JMTR廃止措置に伴う 大洗(北地区)原子炉施設保安規定の 変更認可申請について

令和2年9月9日

国立研究開発法人日本原子力研究開発機構
高速炉・新型炉研究開発部門
大洗研究所

表5-2 第1段階における解体撤去工事等の範囲と方法 (1/2)

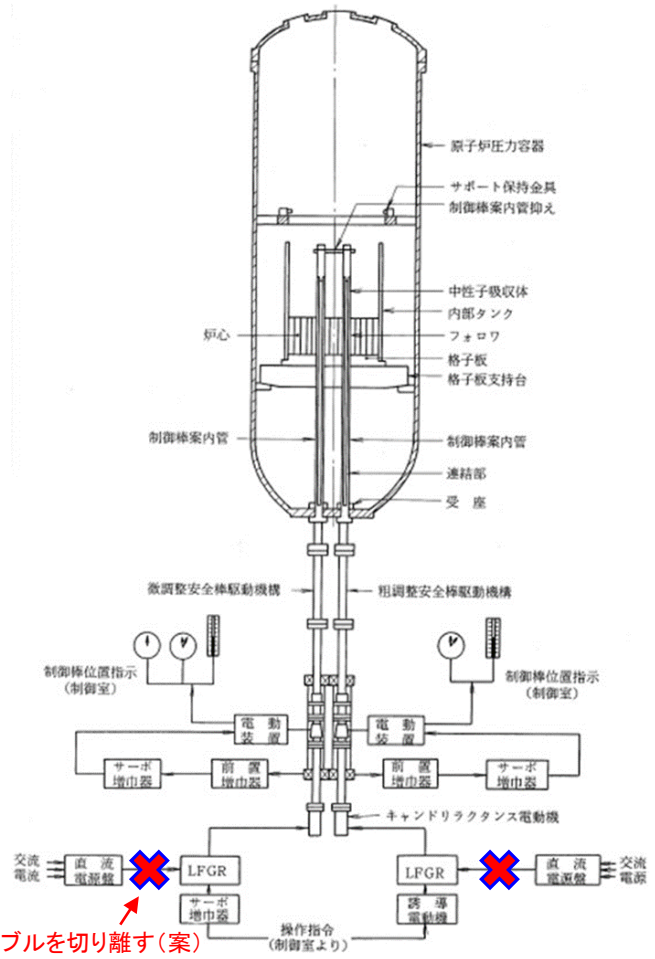
JMTR廃止措置計画の第1段階で行う原子炉の機能停止措置についての記載を追加する。

(恒久停止措置)
第14条の2 原子炉課長は、恒久停止措置として、炉心から制御棒を取り外し、制御棒駆動装置の電源ケーブルを切り離さなければならない。

件名	場所	解体対象施設			着手要件	概要	安全確保対策	完了要件
		施設区分	設備等の区分	設備(建家)名称※1				
原子炉機能停止措置	管理区域内	計測制御系統施設	制御設備	・制御棒 ・制御棒駆動装置	対象設備が供用を終了していること。	<ul style="list-style-type: none"> ・制御棒の取り外しを行う。 ・取り外した制御棒はチャンネル内に保管する。 ・制御棒駆動装置の電源ケーブルの切離しを行う。 	<ul style="list-style-type: none"> ・維持管理している廃止措置対象施設の機能に影響を与えない方法を計画する。 ・必要に応じて作業区画、機材等について、養生等の汚染拡大防止措置を行う。 ・重量物の取扱いに対する安全対策として、重量物に適合した揚重設備の使用等の措置を講じる。 ・一般労働災害防止対策として、感電防止対策等を講じる。 	対象となる設備の取り外し及び切離しが完了すること。
